－ 改善箇所説明図 －

基準不適合発生箇所

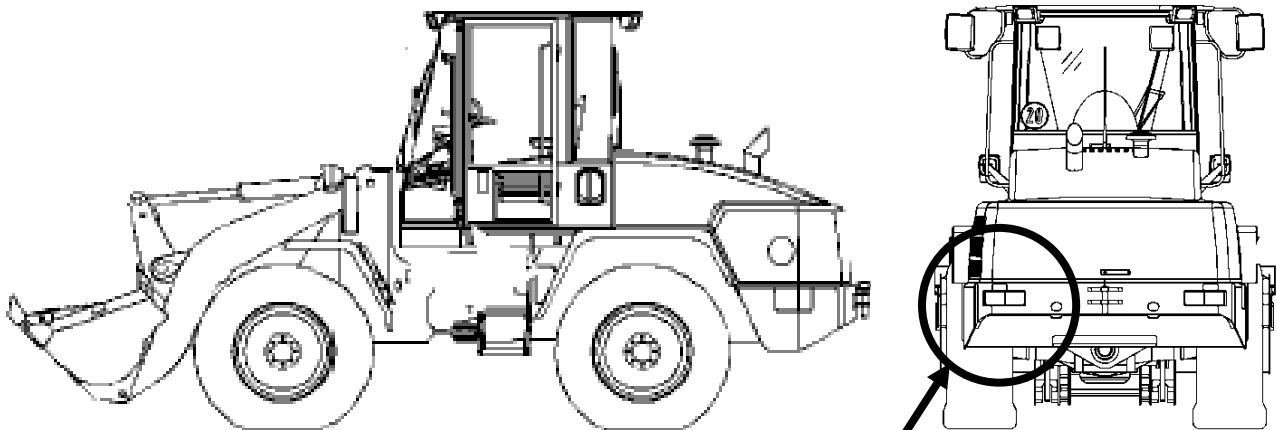
後部反射器において、車両の最外側からの取り付け位置が不適切なため、道路運送車両の保安基準に適合していない。

全車両、後部反射器を保安基準に適合する位置に取り付け直す。
